Vysvětlení zadávací dokumentace č. 3

VYSVĚTLENÍ ZADÁVACÍ DOKUMENTACE

**ZŠ NEJDEK, NÁM. KARLA IV.
– CELKOVÁ REKONSTRUKCE 1. STUPNĚ**

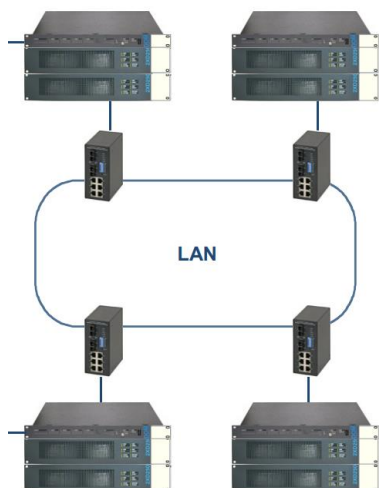
ze zaslaných podkladů se nám nepovedlo dohledat podrobnosti, a proto se na Vás obracíme s prosbou o upřesnění k evakuačnímu rozhlasu:

V zadání je zmíněno – propojení s dalšími ústřednami

- jak přesně ta návaznost má vypadat?
- zda se například má pouze mezi ústřednami přenášet generální chybový stav
- nebo se má hlásit např. jednosměrně do celé podřízené ústředny jako celku
- anebo zda si kterákoliv ústředna má v kterékoliv jiné ústředně i adresně volit zóny

Zároveň potřebujeme znát specifikaci již nainstalované ústředny a konkrétní sestavu.

Cílem je, aby na všech budovách byl jednotný systém, který obsahuje ústředny, které spolu umí komunikovat. Účelem je, že když budu chtít například hlásit z mikrofону v SO01 do některé zóny v SO03 tak to bude možné.

Vzorové zapojení ústředen:

Nicméně je nutné prověřit skutečné provedení dříve nainstalovaného systému u SO 02 z hlediska provedení navrženého systému.
